**Raumordnungsverfahren für die 380-kV-Höchstspannungsleitung
Wehrendorf- Gütersloh gemäß Energieleitungsausbaugesetz (EnLAG) Projekt Nr. 16
Abschnitt Wehrendorf (Bad Essen) - Umspannanlage Lüstringen (Stadt Osnabrück)**
- **Einleitung des Raumordnungsverfahrens mit integrierter Prüfung der Umweltverträglichkeit gem. § 15 Raumordnungsgesetz des Bundes und § 9 ff. Niedersächsisches Raumordnungsgesetz**

**Stellungnahme im Auftrag der Gemeinde Bissendorf
zum Raumordnungsverfahren „380-kV-Höchstspan-
nungsleitung Wehrendorf – Gütersloh“
gemäß Energieleitungsausbaugesetz (EnLAG),
Projektnummer 16.**

Abschnitt Wehrendorf – Lüstringen (Bl. 4211)

Stand: 27.06.2019

Abbildung 2: Engstelle 3.

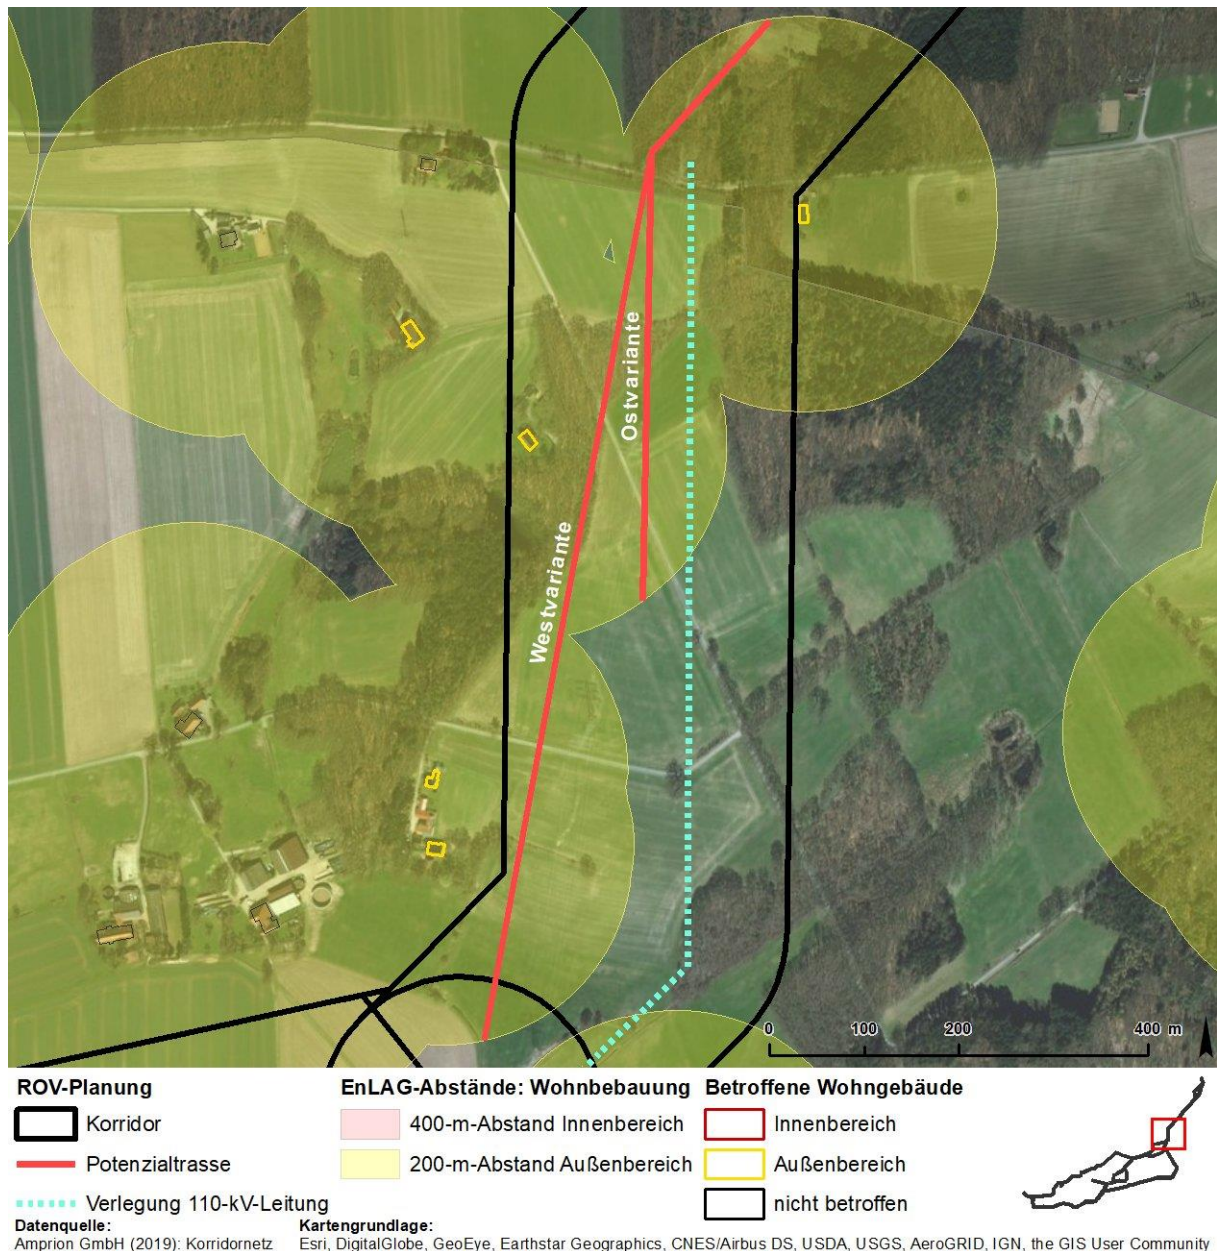
Östlich von Krevinghausen verlaufen die drei Korridor A, B und C im identischen Bereich in nord-südliche Richtung aus Ostercappeln kommend bis zum Punkt Krevinghausen. Dort gehen die Korridore A und B nach Südwesten, Korridor C nach Südsüdosten ab. In diesem Grenzbereich der Gemeinden Bissendorf und Ostercappeln werden die Mindestabstände der Trassen zu fünf Wohngebäuden im Außenbereich (200 m) unterschritten. Dabei stellt die VHT zwei Varianten (West und Ost) gegenüber. In diesem Variantenvergleich stellt sich die Ostva-

riante hinsichtlich der Betroffenheit von Wohngebäuden aus Sicht der VHT als deutlich vorzugswürdig dar. Aus gutachterlicher Perspektive bewerten zwar auch wir die Westvariante als die schlechtere, da hier fünf Wohngebäude von Beeinträchtigungen durch die Trasse betroffen wären. Allerdings werden auch bei der Ostvariante bei zwei Wohngebäuden die Mindestabstände unterschritten (120 m zu einem Wohngebäude in Krevinghausen, 154 m zu einem Wohngebäude in Ostercappeln). Auch wenn Gehölze die Sicht auf die potenzielle Trasse teilweise verstellen, ist insbesondere während der laubfreien Herbst-, Winter- und Frühlingsmonate mit optischen Beeinträchtigungen im Bereich der Wohngebäude durch eine Freileitung zu rechnen. Damit ist in beiden Varianten die Voraussetzung für eine Teilerdverkabelung nach § 3 Abs. 2 Nr. 2 EnLAG gegeben. Neben den optischen Beeinträchtigungen der Wohngebäude und der Gärten bzw. Terrassen wurden keine weiteren Auswirkungen auf den Wohnumfeldschutz diskutiert, was deutlich zu kritisieren und nachzuholen ist (siehe Kapitel 4.1). Dies gilt analog für alle weiteren Engstellen. Aufgrund der geringen Distanz ist eine gemeinsame Betrachtung der Engstellen Nr. 3, 4 und 5 sinnvoll (siehe Kapitel 0).

Abbildung 3: Engstelle 4.

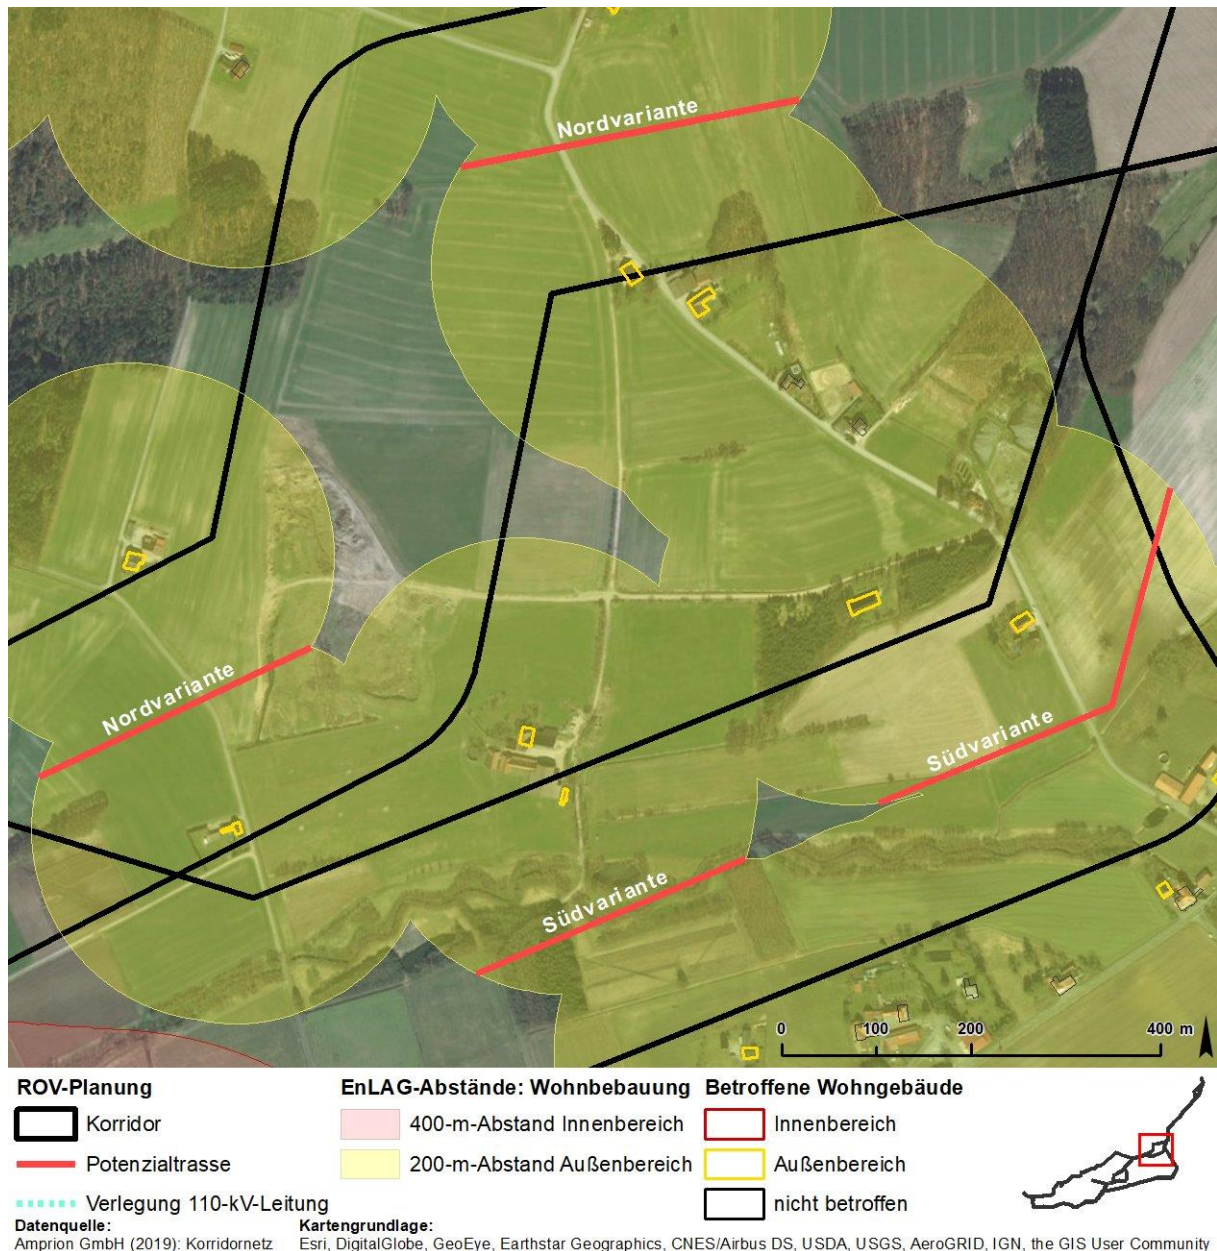
Das Wohngebäude *Hauptstraße Nr. 3*, 192 m nordwestlich der Südvariante gelegen, ist zwar von vielen mittelhohen und hohen Gehölzen eingefasst, aber erstens ist kein durchgängiger Sichtschutz auf die Trasse gewährleistet. Zweitens ist insbesondere während der laubfreien Herbst-, Winter- und Frühlingsmonate mit einer Sichtbeziehung zur Trasse zu rechnen. Damit sind Beeinträchtigungen des Wohnumfeldschutzes, anders als in den ROV-Unterlagen dargestellt, unserer Ansicht nach nicht auszuschließen.

Zwischen dem Wohngebäude *Bad Essener Straße 37A* und der 192 m entfernten Südvariante sind in nördliche Richtung Sichtbeziehungen zu erwarten. Daraus können unserer Einschätzung nach – entgegen den Ausführungen der ROV-Unterlagen – erhebliche Beeinträchtigungen des Wohnumfeldschutzes resultieren.

Auch bei Wohngebäude *Huckriedenweg 1* (südliches Wohngebäude) sind Sichtbeziehungen zu der 119 m südlich verlaufenden Südtrasse gegeben und erhebliche Beeinträchtigungen daher möglich. Durch die Schaffung des notwendigen Schutzstreifens würden zudem Gehölze entfernt, die momentan potenzielle Sichtbeziehungen teilweise einschränken. Insbesondere während der laubfreien Herbst-, Winter- und Frühlingsmonate sind die Sichtbeziehungen auch in südwestliche Richtung möglich, da der zwischen Wohngebäude und Trasse befindliche Galeriewald sehr schmal ist und die Sicht nur teilweise einschränkt.

Unserer Einschätzung nach sind demnach bei der Südvariante im Bereich von fünf und nicht zwei Wohngebäuden erheblich nachteilige Beeinträchtigungen des Wohnumfeldschutzes durch optische Beeinträchtigungen nicht auszuschließen. Daneben wurden keine weiteren Auswirkungen auf den Wohnumfeldschutz diskutiert (siehe Kapitel 4.1).

Bezüglich der Bauweise führt die VHT an, dass sich die positiven Effekte von Erdkabeln im Gegensatz zu Freileitungen für das Wohnumfeld erst bei größeren Kabellängen ergäben – ohne eine konkrete Mindestlänge zu nennen. Bei kürzeren Abschnitten würden die KÜS an dem Anfangs- bzw. Endpunkt der Erdkabel die Vorteile insoweit aufheben, als dass eine Erdverkabelung keine ausreichend hohen positiven Effekte für den Wohnumfeldschutz bewirkt, die den technischen und finanzielle Mehraufwand der Erdverkabelung rechtfertigen. Die bei Engstelle Nr. 4 notwendige Erdkabelabschnitte mit einer Länge von etwa 1 km wären demnach zu kurz und Freileitungen hinsichtlich des Schutzguts Mensch vorzugswürdig. Dieser Einschätzung folgen wir nicht. Aus unserer Sicht sind die optischen Beeinträchtigungen von zwei KÜS deutlich geringer als von einer 1.000 m langen Freileitung. Zwar überprägt eine KÜS ebenfalls das Landschaftsbild und wirkt sich dort als Fremdkörper entsprechend negativ auf Wahrnehmung des Menschen aus, jedoch sind die Ausmaße – insbesondere die Höhe – deutlich geringer als bei einer 380-kV-Freileitung (siehe Abbildung 4). Mit zunehmender Entfernung verstärkt sich dieser Unterschied zu Lasten von Freileitungen. Auch können KÜS deutlich einfacher in die Landschaft eingebettet und aufgrund ihrer deutlich geringeren Höhe besser durch Begrünung bzw. Gehölze eingefasst werden. Demgegenüber ist die Fernwirkung von Freileitungsmasten, insbesondere auf der 380-kV-Höchstspannungsebene, deutlich größer und durch gezielte Maßnahmen flächendeckend kaum einzudämmen.

Aus gutachterlicher Sicht ist die abschließende Bewertung innerhalb der ROV-Unterlagen, Engstelle Nr. 4 vorzugswürdig als Freileitung zu realisieren, aus den voranstehenden Ausführungen nicht nachvollziehbar. Insbesondere bei der gemeinsamen Betrachtung mit Engstelle Nr. 5 erscheint hier eine Teilerdverkabelung als ernstzunehmende und realistisch in Betracht kommende Alternative (siehe Kapitel 0). In beiden Varianten ist die Voraussetzung für eine Teilerdverkabelung nach § 3 Abs. 2 Nr. 2 EnLAG gegeben. Aufgrund der geringen Distanz ist eine gemeinsame Betrachtung der Engstellen Nr. 3, 4 und 5 sinnvoll (siehe Kapitel 0).

Abbildung 5: Engstelle 5.

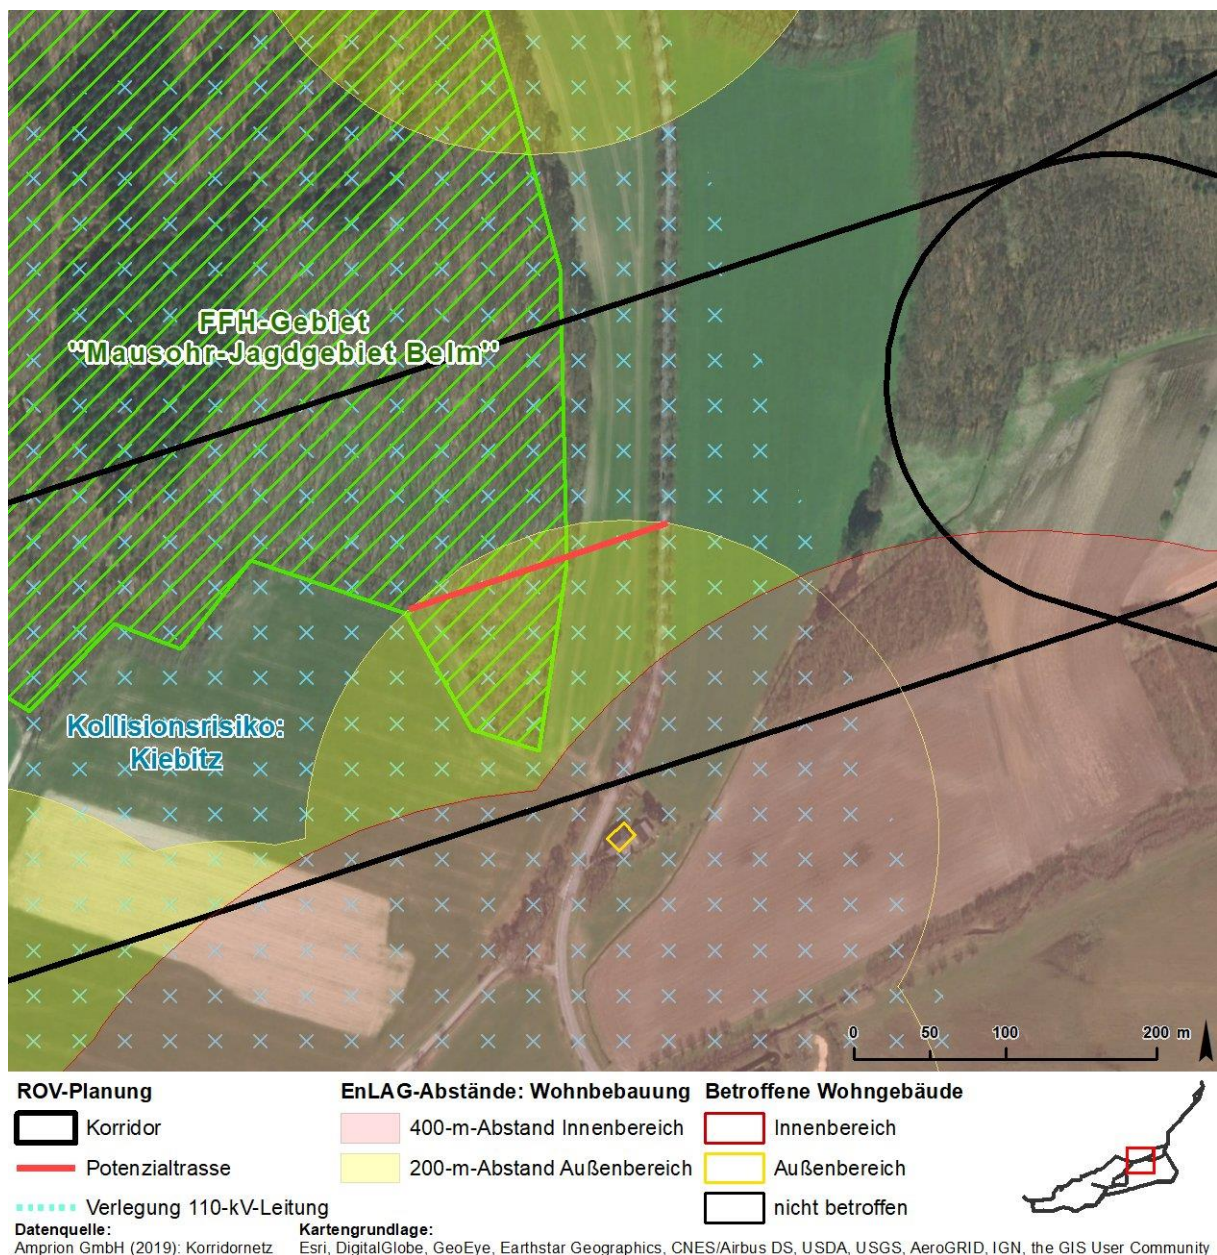
Engstelle Nr. 5 befindet sich etwa 350 m nördlich vom bebauten Siedlungsgebiet des Ortsteils Schledehausen (Bissendorf). Dort befindet sich ein Wohngebäude 177 m südlich der potenziellen Trassenachse in den Korridoralternativen A und B. Die VHT geht davon aus, dass durch die Leitung keine Beeinträchtigung des Wohnumfeldschutzes zu erwarten ist. Dieser Einschätzung folgen wir nur eingeschränkt. Insbesondere während der laubfreien Herbst-, Winter- und Frühlingsmonate ist mit Sichtbeziehungen zwischen Wohngebäude und Freileitung zu rechnen. Anders als bei einem dichten und großflächigen Gehölzbestand, bei dem auch in dieser Zeit ein gewisser Sichtschutz gewährleistet wäre, ist bei der nördlich des Wohngebäudes liegenden Laubbaumallee während dieser Zeit entsprechend mit optischen Beeinträchtigungen durch eine nördlich gelegene Freileitung zu rechnen. Daneben wurden keine weiteren Auswirkungen auf den Wohnumfeldschutz diskutiert (siehe Kapitel 4.1).

Der Abstandspuffer um das Wohngebäude im Außenbereich überschneidet sich teilweise mit der südöstlichsten Teilfläche des FFH-Gebietes „Mausohr-Jagdgebiet Belm“ (3614-335), siehe dazu Kapitel 6.

Wie ausgeführt, ist in Engstelle 5 entgegen den Darstellungen der ROV-Unterlagen aus gutachterlicher Sicht möglicherweise mit erheblichen Beeinträchtigungen des Schutzgutes Mensch (Wohnbebauung im Außenbereich innerhalb des 200-m-Radius) und des FFH-Gebietes „Mausohr-Jagdgebiet Belm“ zu rechnen. Damit bewerten wir eine Erdverkabelung in geschlossener Bauweise (beispielsweise mittels HDD-Verfahren) daher als die zielführendste Möglichkeit, Engstelle Nr. 5 ohne das Eintreten erheblicher Beeinträchtigungen des Wohnumfeldschutzes und des FFH-Gebiets „Mausohr-Jagdgebiet Belm“ zu ermöglichen. Die Erdverkabelung betrachten wir auch vor dem rechtlichen Hintergrund als geboten, da hier zwei Kriterien der Erdverkabelung gemäß EnLAG zutreffen: § 2 Abs. 2. Satz 1 und Satz 4 EnLAG. Da die Querung des Problembereichs relativ kurz ist, ist eine gemeinsame Betrachtung mit den Engstelle 3 und 4 sinnvoll.

Abbildung 6: Engstelle 6.

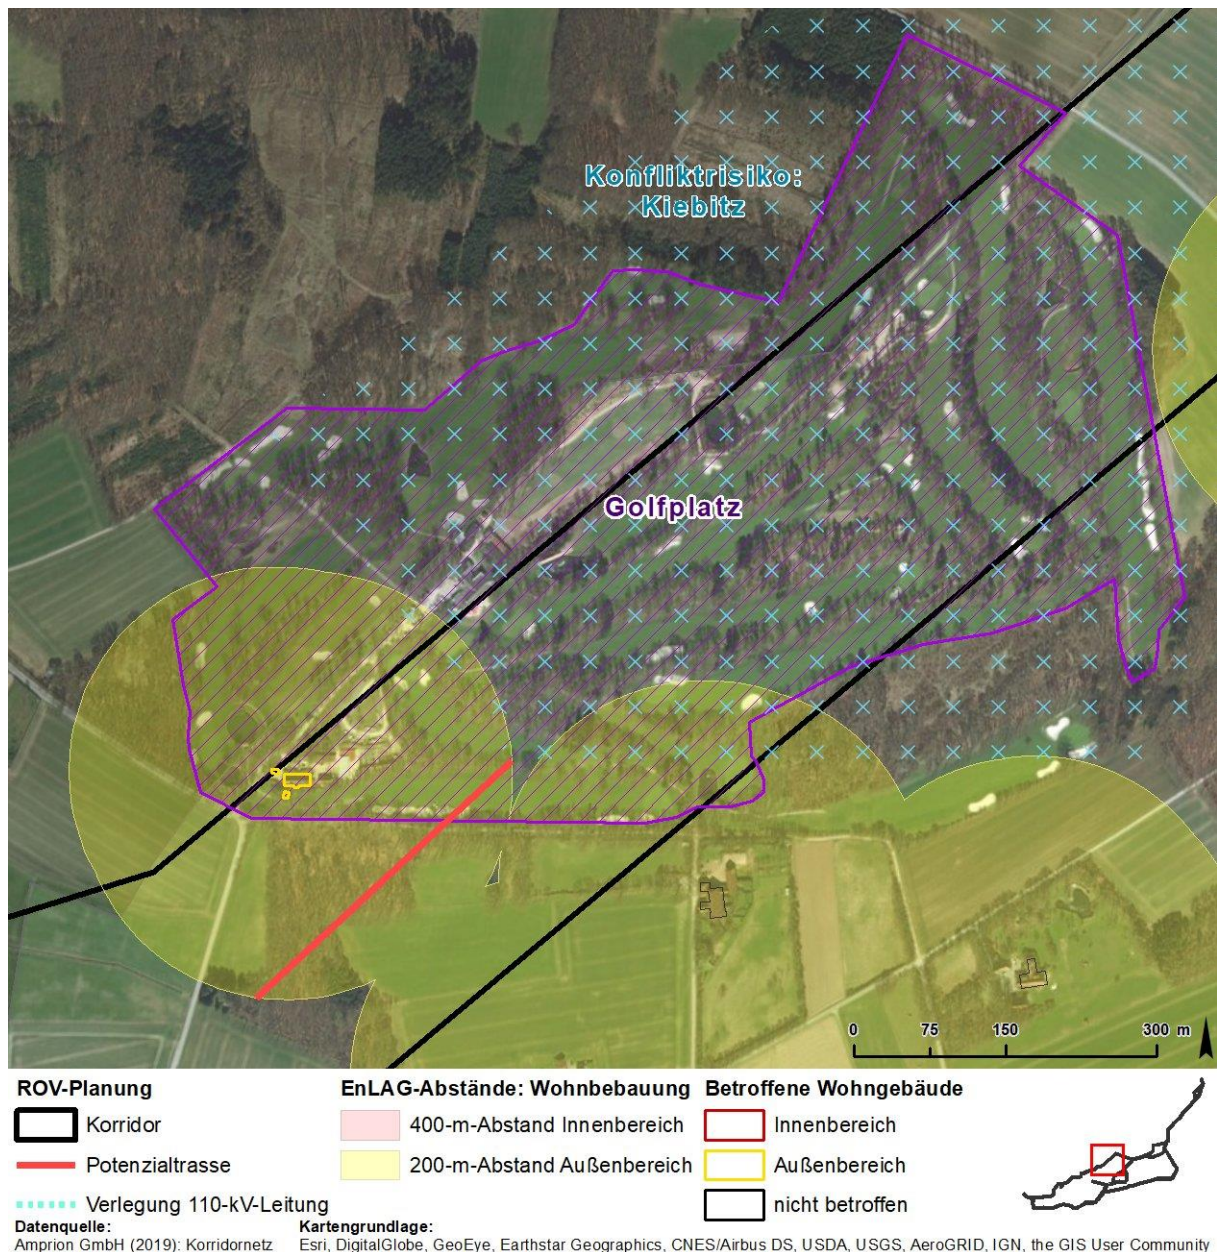
Bei Engstelle Nr. 6 sind drei nah beieinander liegende (potenzielle) Wohngebäude im Außenbereich innerhalb eines 200-m-Abstandes zur Trasse in Korridor A – sie befinden sich zwischen 116 m und 145 m nördlich davon. Damit ist die Voraussetzung für eine Teilerdverkabelung nach § 3 Abs. 2 Nr. 2 EnLAG gegeben. Laut ROV-Unterlagen resultieren daraus jedoch keine Beeinträchtigungen des Wohnumfeldschutzes. Zwar ist richtig, dass in südlich Richtung eine Gehölzreihe und ein Waldstück die Sicht auf die Trasse einschränken, während der laubfreien Herbst-, Winter- und Frühlingsmonate ist diese Einschränkung deutlich weniger stark ausgeprägt als während der belaubten Zeit, weswegen mit optischen Beeinträchtigungen durch die Trasse zu rechnen ist. Neben den optischen Beeinträchtigungen der Wohngebäude und der Gärten bzw. Terrassen wurden keine weiteren Auswirkungen auf den Wohnumfeldschutz diskutiert (siehe Kapitel 4.1).

Zudem bleibt in den ROV-Unterlagen unberücksichtigt, dass große Teile des Waldstücks mit besonderer bis allgemeiner Bedeutung zur Gewährleistung des notwendigen Schutzstreifens entfernt bzw. zurückgeschnitten werden müssen. Dies bewirkt zusätzlich eine Abschwächung der Sichtschutzwirkung. Beeinträchtigungen des Wohnumfeldschutzes können demnach nicht ausgeschlossen werden. Durch die Entfernung bzw. den Rückschnitt im Schutzstreifenbereich können ferner Horstbäume des Rotmilans in dem Waldstück zerstört werden, der im Engstellenbereich einen Lebensraum von landesweiter Bedeutung hat (UVS-Konflikt Nr. 5).

Einen weiteren Kritikpunkt bei Engstelle Nr. 6 und im östlich davon gelegenen Bereich stellt die Wahl des Korridors dar. Er verläuft mittig über den Golfplatz des *Osnabrücker Golfclub* e.V., der Landesstützpunkt des Landessportbundes Niedersachsen und des Golf-Verbandes Niedersachsen-Bremen e.V. ist. Dieser Bereich wird in der UVS als Konflikt Nr. 5 behandelt. Der Golfplatz ist gemäß des aktuellen Regionalen Raumordnungsprogramms (RROP 2004) des Landkreises Osnabrück als regional bedeutsame Sportanlage ausgewiesen. Demgemäß hat er aufgrund seiner Anziehungskraft auf Besucher eine überörtliche Bedeutung, weswegen er „als solche[r] zu sichern und zu entwickeln [ist]“ (Landkreis Osnabrück 2004: 123). Er liegt nahezu vollständig innerhalb des Korridors und müsste gemäß den ROV-Unterlagen auf einer Länge von etwa 900 m per Freileitung gequert werden. Wir halten es für ausgeschlossen, dass

eine Sicherung und die Entwicklung der regional bedeutsamen Sportanlage unter diesen Voraussetzungen möglich sind. Dazu fehlen in den ROV-Unterlagen konkrete Aussagen. Da sich die drei betroffenen Wohngebäude auf der Golfplatzfläche befinden und damit die Voraussetzungen für eine Teilerdverkabelung nach § 3 Abs. 2 Nr. 2 EnLAG gegeben sind, könnte die Engstelle gemeinsam mit dem Golfplatz als Erdkabel gequert werden, das mittels geschlossener Bauweise verlegt wird. Wie in Kapitel 0 dargestellt, betrachten wir auch Teilerdkabelabschnitte mit Längen um die 1.000 m als zielführend hinsichtlich den Wohnumfeldschutzes.

Eine Erdverkabelung würde in diesem Bereich auch UVS-Konflikt Nr. 17 teilweise entschärfen, da das Kollisionsrisiko mit dem Kiebitz auf einer Länge von etwa 750 m (von ca. 3.000 m) entfielen. Dort ist durch eine Freileitung mitunter die Verletzung des Verbotstatbestandes nach § 44 Abs. 1 BNatSchG verbunden, was unter allen Umständen zu verhindern ist und durch

eine Erdverkabelung möglich wäre. Durch eine Verletzung dieses Tatbestands ist nach § 2 Abs. Satz 3 EnLAG die Voraussetzung für eine Erdverkabelung gegeben.

Abbildung 7: Engstelle 8.

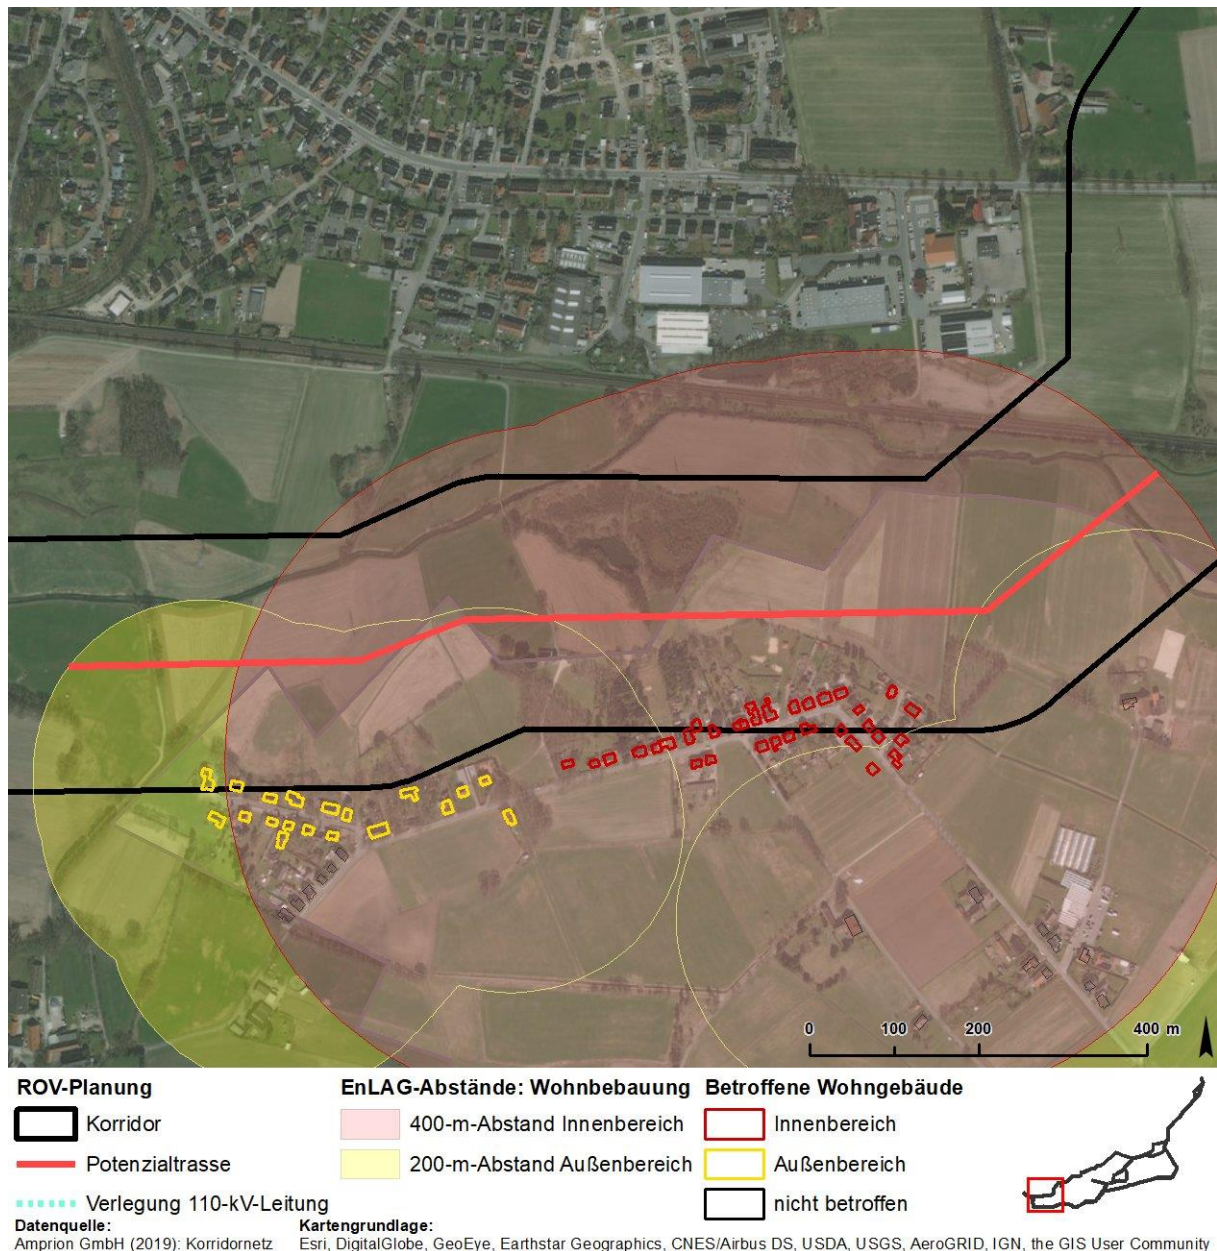
Im Engstellenbereich Nr. 8 im Grenzbereich der Gemeinde Bissendorf und der Stadt Osnabrück befinden sich auf Seiten Bissendorfs im Ortsteil Natbergen mehr als 50 Wohngebäude unterhalb der geforderten Mindestabstände zu Freileitungen im Innen- (400 m) oder Außenbereich (200 m). Dazu kommen noch etwa 100 Wohngebäude in Osnabrücker Stadtteil Lüstringen. Vorwiegend handelt es sich um Wohngebäude im Innenbereich, die sich in dem Engstellenbereich auf einer Länge von über 3.000 m verteilen. Dass hier ausschließlich der Osnabrücker Ortsteil Lüstringen als betroffen erwähnt wird, nicht jedoch der Ortsteil Natbergen der Gemeinde Bissendorf, ist fehlerhaft.

Die Betroffenheit des Schutzgutes Mensch bzw. die unausweichlichen erheblichen Beeinträchtigungen des Wohnumfeldschutzes in der Engstelle Nr. 8 lassen keinen anderen Schluss zu, als diesen Bereich als Erdkabel zu realisieren. Der Bewertung innerhalb der ROV-Unterlagen, in denen die Erdkabelbauweise als vorzugswürdig eingestuft wird, stimmen wir demnach zu.
